改善箇所説明図

基準不適合箇所

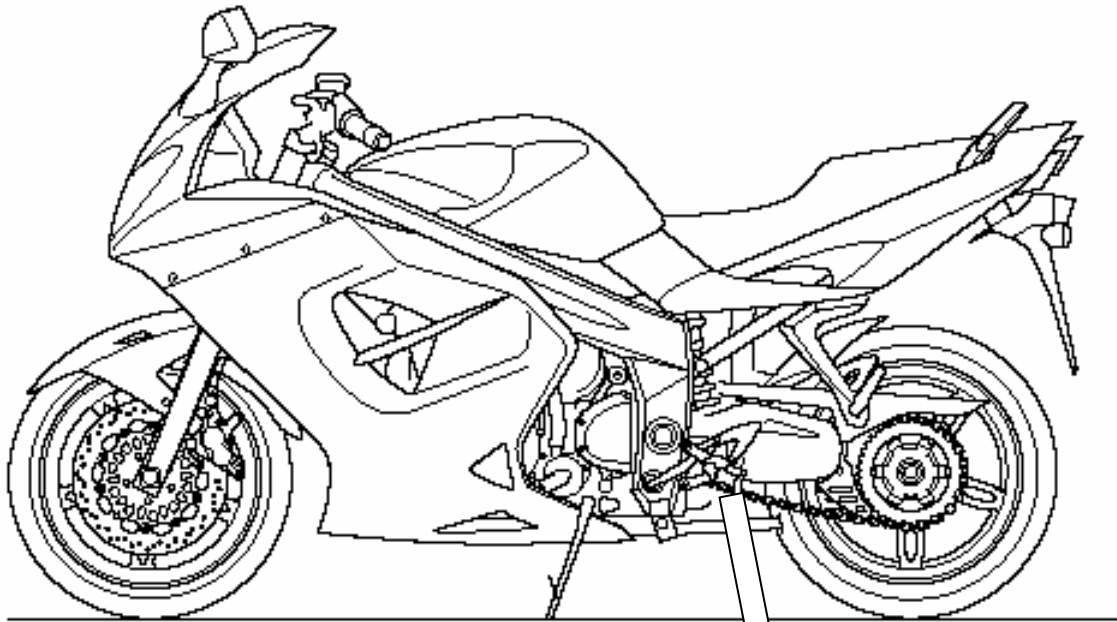
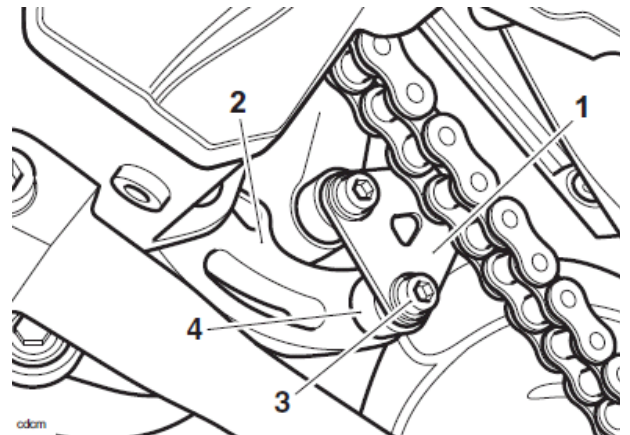
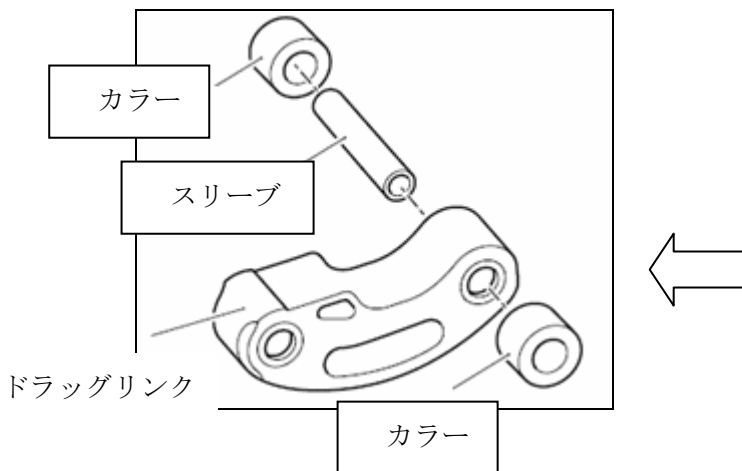
リアサスペンション連結部の構造が不適切なため、固定ボルトに直接負荷がかかるものとなっている。そのため、悪路等の走行を繰り返した場合、当該ボルトに過大な負荷がかかり、最悪の場合、ボルトが折損し、車両が転倒するおそれがある。

全車両、リアサスペンション連結部の構成部品（カラー及びスリーブ）を対策品に交換する。

識別: 交換済み車両には、リンク固定ボルトの頭に、直径5mm の白ペイントマークを塗布する。
